**Oggetto: integrazioni alla valutazione di impatto acustico previsionale, vs Prot. 0032835 / P /GEN /PRA**

Studio Preliminare Ambientale per l'impianto di pirogassificazione di residui di pulper della nuova linea cartone – Cartiera Burgo di Duino

## PLANIMETRIA DI PROGETTO

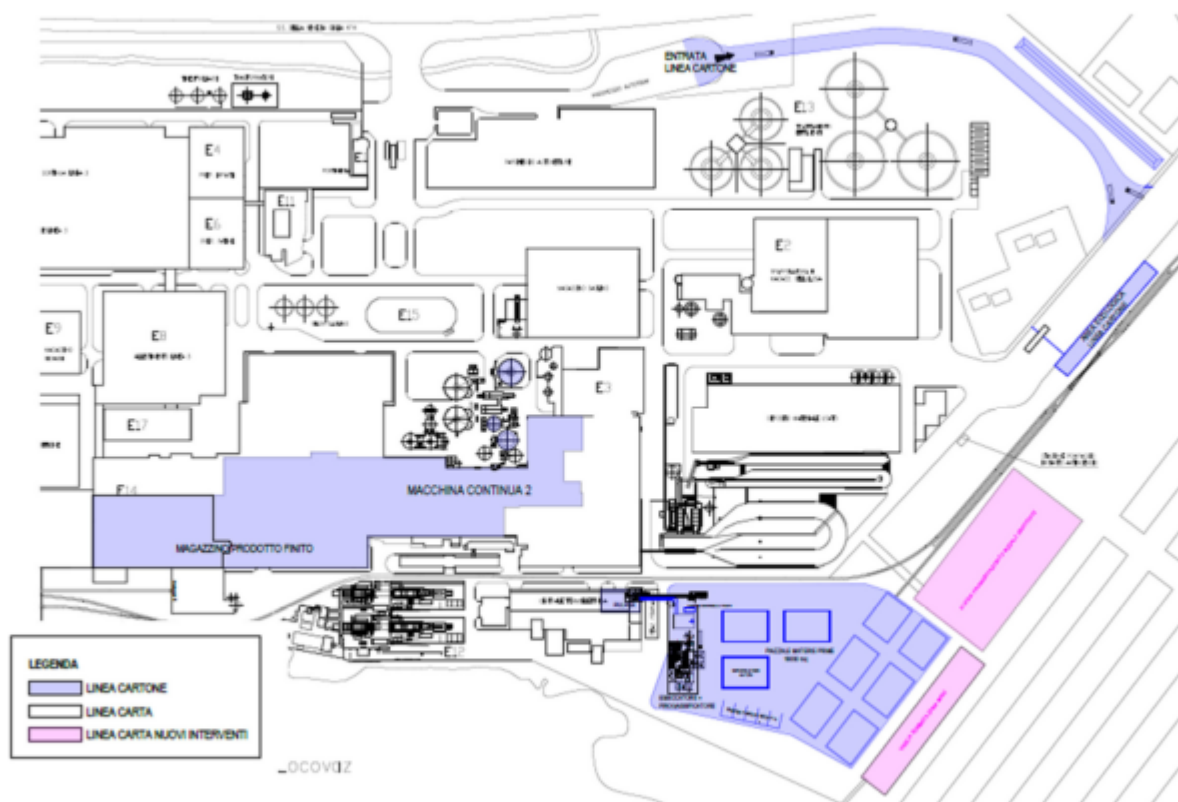
Per quanto riguarda i valori stimati ai ricettori nella situazione post operam, si chiarisce che le mappe previsionali sono state implementate considerando anche il rumore generato dalla SS14 ed il rumore proveniente dalla vicina area industriale di Monfalcone. Lo scenario previsionale ottenuto, quindi rappresenta l'insieme di tutte le sorgenti con l'inserimento di quelle nuove sulla parte ovest che sono:

- Camino caldaia che sarà attiva per 24/h;
- Attività nel piazzale di carico, attività di movimentazione nel periodo diurno ;

Le nuove sorgenti quindi saranno collocate in un'area molto distante rispetto alle abitazioni (oltre 500 mt) che permette sicuramente un decadimento del rumore, tale da non alterare il clima acustico esistente. A tal proposito sono stati effettuati dei calcoli previsionali sia ai ricettori individuati (zona Est e Sud), sia all'area di tutela prospiciente la zona industriale di Monfalcone. Il traffico indotto non subisce variazioni sostanziali e si ritiene trascurabile in quanto diluibile nell'arco della giornata lavorativa.
